ZP.271.7.2017

II ODPOWIEDŹ NA PYTANIA DO SIWZ

Dotyczy przetargu nieograniczonego na zadanie pod nazwą „Budowa sieci wodociągowej przesyłowej relacji Lemierzyce-Krępiny”, ogłoszonego w BZP w dniu 2017-09-13 pod numerem 587890-N-2017.

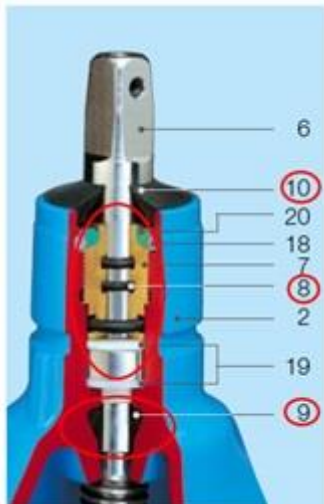
Pytanie 4

Prosimy o wyjaśnienie wymagań materiałowych dla zasuw sieciowych. Wg informacji otrzymanych od producentów (w tym renomowanej firmy HAWLE), produkowane zasuwy nie spełniają następujących wymagań stawianych przez Zamawiającego:

- uszczelnienie wrzeciona 3 uszczelkami typu O-ring
- wargowa uszczelka zwrotna wrzeciona (stanowiąca główne uszczelnienie) wykonana z elastomeru dopuszczonego do kontaktu z wodą pitną
- zewnętrzne uszczelnienie wrzeciona poprzez pierścień dławicowy, wykonany z elastomeru, zapewniający perfekcyjne uszczelnienie.

Prosimy o zmianę wymagań lub wskazanie producenta odpowiadającego wszystkim wymaganiom opisanym przez Zamawiającego (wg doboru projektanta)

Odpowiedź 4:

Na rynku znajdują się producenci armatury, których zasuwy sieciowe spełniają podane pod wątpliwość cechy.

Producenci mają w swojej ofercie zasuwę z miękkim uszczelnieniem klina typ E2, która posiada:

- uszczelnienie wrzeciona w postaci 3 uszczelki typu O-ring (oznaczenie na rysunku: 8)
- wewnętrzną uszczelkę wargową stanowiącą główne uszczelnienie wrzeciona (oznaczenie na rysunku: 9)
- zewnętrzne uszczelnienie wrzeciona wykonane z elastomeru (oznaczenie na rysunku: 10)

Poniżej znajduje się rysunek z zaznaczonymi kolorem czerwonym elementami.
